V/Réf. : CIT/URB/AS/2019/456 (corr. : B. Delpierre)
N/Réf. : GM/IXL20611_657_Moliere_138
Annexe : 1 dossier

Objet : IXELLES. Avenue Molière, 138. Transformation intérieure et extérieure d'une maison unifamiliale ; reconstruction d'une annexe.

Avis de la CRMS

Façade arrière : situation existante, projet précédent et nouveau projet (illustrations issues des dossiers de demande de permis).

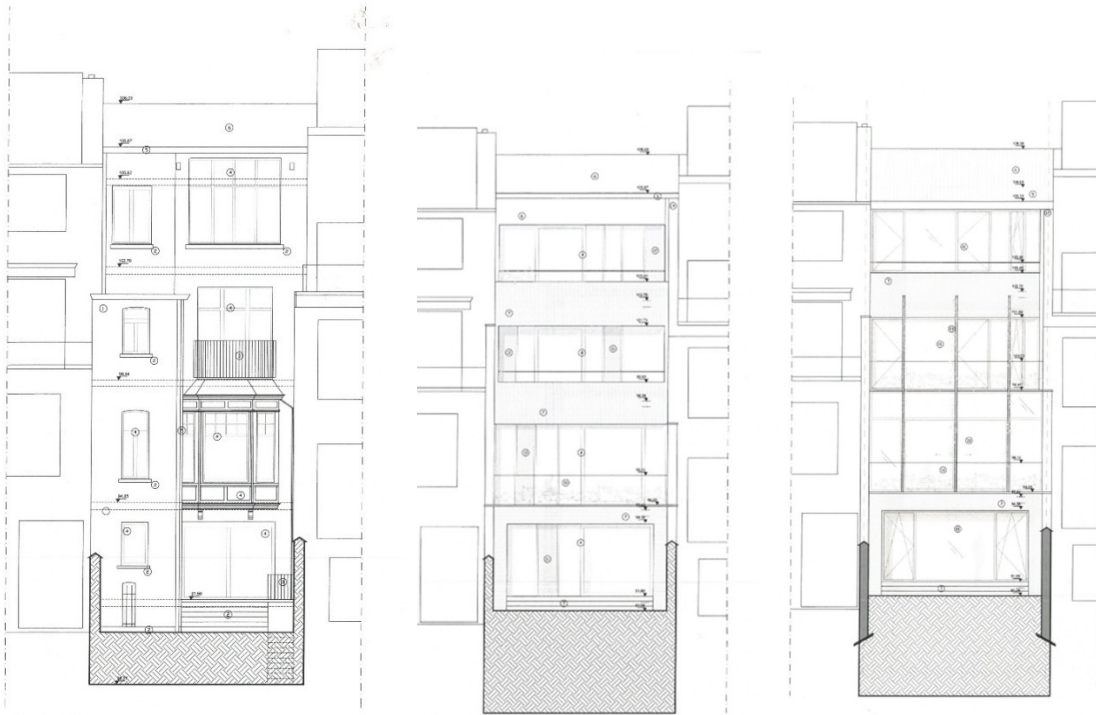
- La typologie d'origine de la façade arrière serait complètement perturbée par la création de larges baies horizontales s'étendant sur l'entièreté de la largeur de façade. Le placement des 3 profils métalliques est un artifice conceptuel visant à respecter une certaine verticalité dans la composition de façade, mais l'expression qui en résulte ne répond pas aux caractéristiques des façades des maisons 1900. On peut par ailleurs avoir des craintes quant au vieillissement de ce type de dispositif. ***Dès lors, la CRMS confirme son avis défavorable sur la modification de la façade arrière qui dénaturerait la typologie de l'immeuble et ne s'intégrerait pas aux façades arrières voisines préservées qui forment un intérieur d'îlot de qualité.***
